Informe N° IC-O-2019-165

**COMISIÓN DE USO DE SUELO
-EJE TERRITORIAL-**

1.1.- Mediante oficio No. 010-SM-2017 de 16 de noviembre de 2017, el Ing. Francisco Torres Mora, representante del Fideicomiso Rojas, remite el Proyecto Urbanístico Arquitectónico Especial "Santa Mónica de Cumbayá".

Figura No. 7
Sección Transversal del Escalón Lumbisi
 Fuente: Estudio de tráfico Proyecto Estudio de tráfico "Santa Mónica"

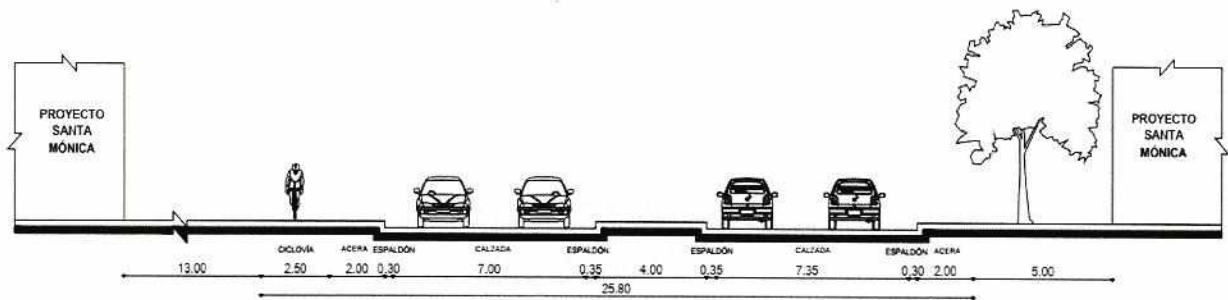
- El proyecto plantea una modificación del eje del trazado original del Escalón Lumbisí (proyecto vial planteado por la EPMMOP) a lo largo de todo el frente norte-sur de los dos predios del proyecto, con la finalidad de optimizar los espacios para el desarrollo urbano arquitectónico del mismo.

Debido a la justificación antes mencionada, el consultor propone una sección vial de 25,80 m, que incluye una ciclovía bidireccional al lado occidental, 2 aceras laterales, 4 carriles (dos por sentido) y un parterre central para el Escalón Lumbisí a la altura del proyecto, siendo concomitante con el proyecto vial original de la EPMOP. La distribución de la sección vial mencionada, se detalla a continuación:

- Coordinar con la EPMMOP el diseño vial del Escalón Lumbisí en donde el proyecto requiere la modificación de su trazado original, frente al proyecto, a costo del promotor.
